**Verslag huishoudelijke elektrische installatie op laagspanning en zeer lage spanning****Algemeen:**

Referentie: 009-20260623-03	Datum controle: 23/06/2026
Keurder: 009

Eigenaar:	Onbekend	EAN-code:	541448820063462669
Adres installatie:	Kapellestraat 75, 9473 - Welle	Nummer teller(s):	1lgz0470589164
		Distributienetbeheerder installatie:	Fluvius
Datum uitvoering installatie:	☒ Vóór 01/10/1981 ☐ Tussen 01/10/1981 en 01/06/2020 ☐ Vanaf 01/06/2020		
Type:	☒ Wooneenheid ☐ Niet-huishoudelijk ☐ PV ☐ Batterij ☐ Laadpaal

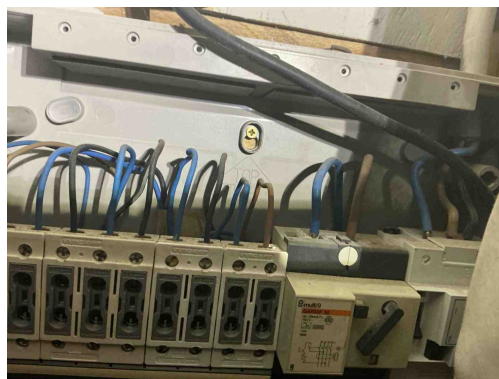
B30 - De houder van de beveiliging in een huishoudelijke ruimte is niet voorzien van aangepaste kalibreerelementen (Boek1: 5.3.5.5).

Opmerking: Niet volledig,

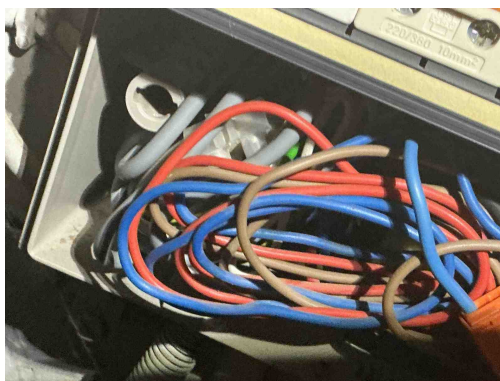
T21 - Het elektrisch materieel is niet geplaatst volgens de voorschriften van de fabrikant/ regels van goed vakmanschap . (Boek 1: 1.4.1.3)

Opmerking: Ophanging vijzen niet afgedekt,

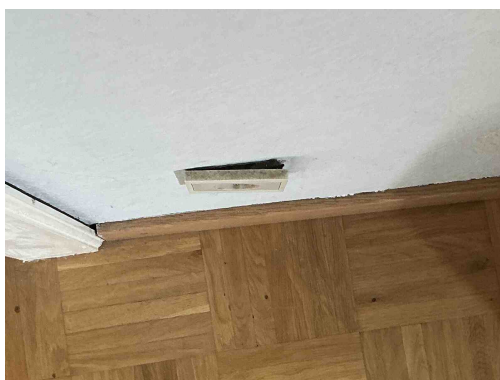
C35 - Er zijn doorverbindingen gemaakt met lusterklemmen; er kon niet aangetoond worden dat deze klemmen geschikt zijn voor de aanwezige spanning, stroom en draadsectie en dat ze "CE" zijn (Boek 1: 1.4.2.1.).

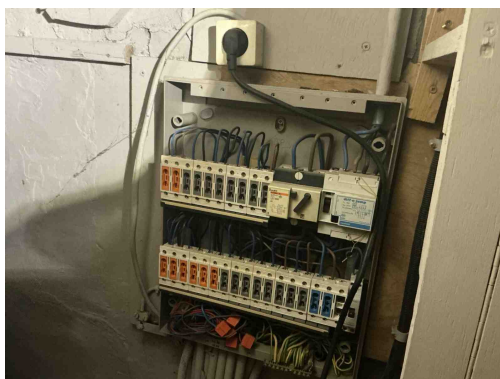
Lamp niet degelijk bevestigd
Opmerking: Badkamer,
